**Parecer nº 195/SEMAD/SUPRAM CENTRAL-DRRA/2021**

Parecer Único de Licenciamento Simplificado nº 2614/2021

<b>EMPREENDEDOR:</b>	Magnesita Refratários S/A	<b>CNPJ:</b>	08.684.547/0069-53
<b>EMPREENDIMENTO:</b>	Magnesita Refratários S/A	<b>CNPJ:</b>	08.684.547/0069-53
<b>MUNICÍPIO:</b>	Itabirito/MG	<b>ZONA:</b>	Rural

### **Parecer Técnico de Licença Ambiental Simplificada (RAS)**

**Imagem 03:** Sistema de drenagem.

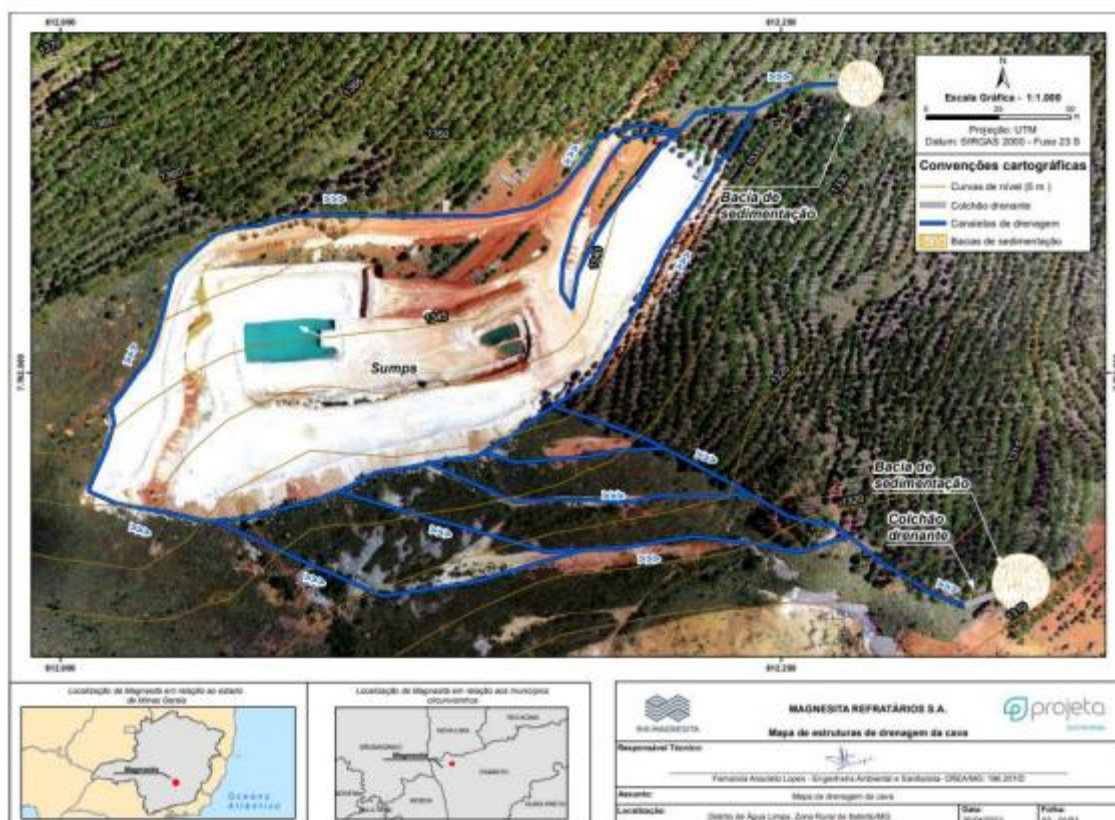
**Destaca-se que a resposta do empreendedor bem como a imagem apresentada contemplam apenas a área da lavra do empreendimento. Não foi informada qual será a medida de mitigação referente aos impactos a serem gerados pela construção e operação da pilha sob a rede de drenagem do entorno da área em questão.**
